Detaljplan för

Änge 1:97 m fl i Brunflo, östersunds kommun

Samrådsredogörelse

Samråd angående förslag till detaljplan för Änge 1:97
m fl i Brunflo, Östersunds kommun

ILLUSTRATION SKALA 1:1000

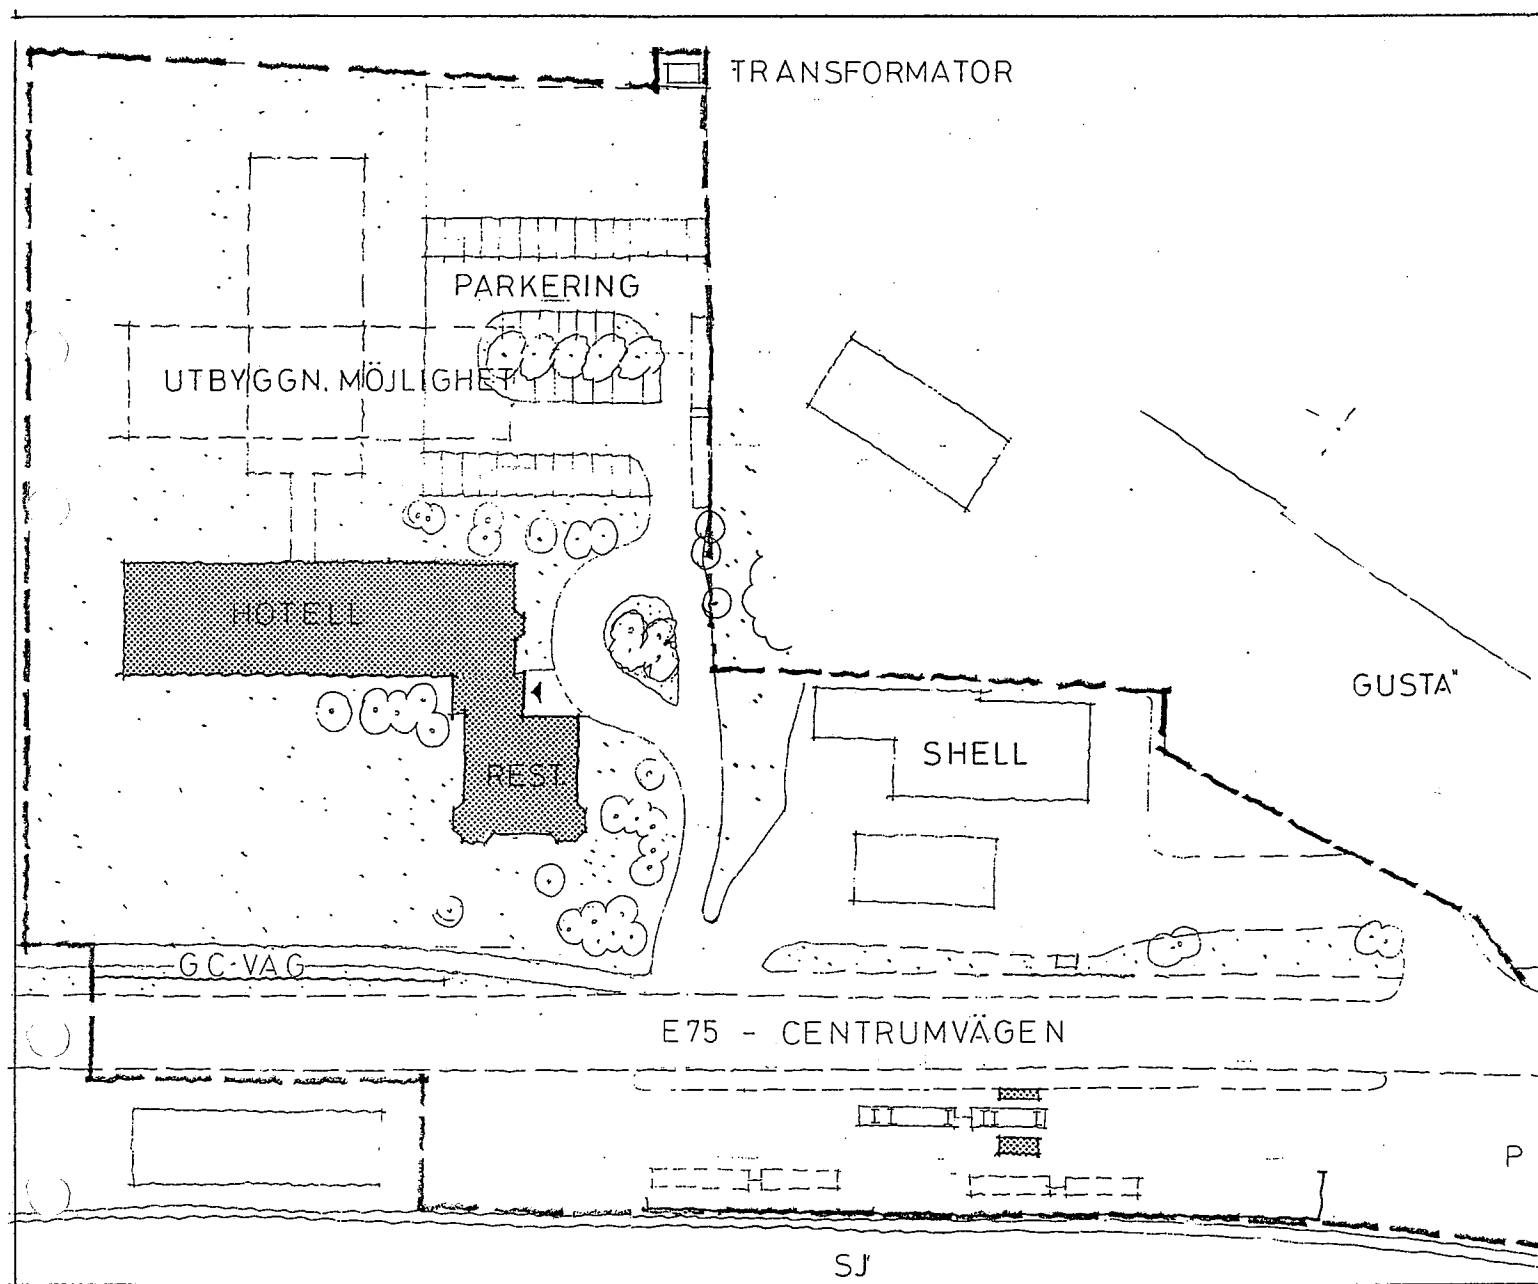
Tillfarten till hotellet samordnas med tillfarten till bensinstationen så att kommunikation mellan dessa kan ske utan att E.75 behöver tas i anspråk. Annan befintlig anslutning mot E.75 tas bort.

Utfartsförbud markeras i gränslinjen mot E.75 med undantag för nödvändiga anslutningar.

Utformning av område för automattank sker på sådant sätt att uppställning av fordon på E.75 vid tankning förhindras. Avståndet mellan E.75 och område för pumpar och skärmtak bör ökas. Likaså bör åtgärder vidtas vid befintlig bensinstation som förhindrar att fordon, som nu, står på E.75 vid tankning.

I planförslaget har tillfarterna till hotellet och bensinstationen samordnats. Önskemålet om en kommunikation mellan dem framgår också av illustrationen. Utformningen i detalj kommer att studeras i den fortsatta projekteringen.

Utfartsförbud har införts på plankartan. Tankningen av tyngre fordon uppställda på E.75 får ses som en nödåtgärd som vare sig är laglig eller är önskvärd från fordonsförarnas synpunkt. Den har sin grund i den trängsel som ibland kan uppstå inom den bef. bensinstationen.

Det nya tankningsstället består av två dieselpumpar varav den närmast E.75 utgör en s k slaspump som inte kan användas annat än tillsammans med huvudpumpen. Tankning enbart från slaspumpen är således mycket osannolik. Slangens längd på slaspumpen kommer dessutom att avpassas så att tankning med uppställning på E.75 förhindras. Avståndet mellan byggrätten för pumpar mm och E.75 har ökats.
